## 1. Évolution de la version programme de la carte SCU 768-09 : de V4.1 à V4.3

## 2. Mise à jour de la version du programme du SCU 768-09

Version programme de la carte SCU : F 4.3

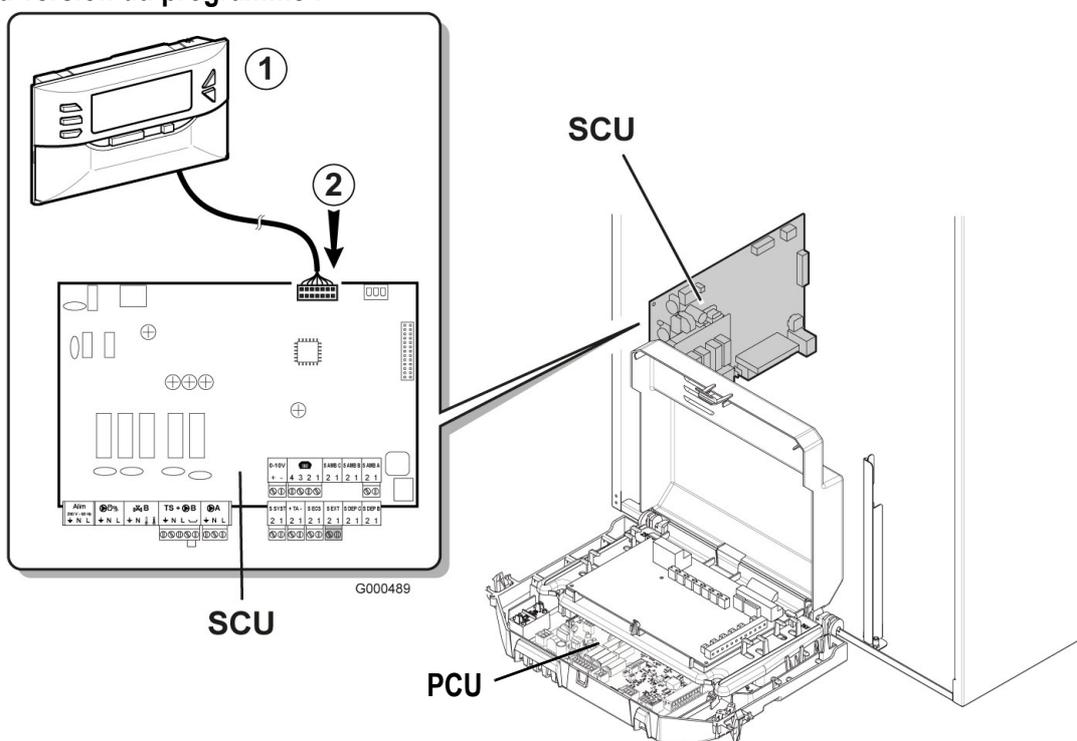
- ▶ Correction de divers textes affichés et traductions
- ▶ Dans certains cas, l'horloge n'avancait plus et restait bloquée : avec cette nouvelle version de programme ce problème est résolu. Le remplacement de carte n'est pas nécessaire.
- ▶ Les circuits A, B ou C équipés d'une sonde d'ambiance et dont la fonction rafraîchissement a été désactivée (paramètre correspondant **MINI FROID A**, **MINI FROID B** ou **MINI FROID C** réglé sur **NON**), ne se mettent plus en marche lorsque la PAC passe en mode rafraîchissement.

- ▶ Mise à jour de la version du programme :

**⚠** Toujours mettre la chaudière hors tension avant de brancher ou de débrancher l'outil de programmation !

- ① Outil de programmation
- ② Connecteur pour l'outil de programmation

Le programme à la dernière version est déjà disponible en téléchargement pour la mise à jour avec l'outil de programmation. Se reporter à la notice livrée avec l'outil de programmation.
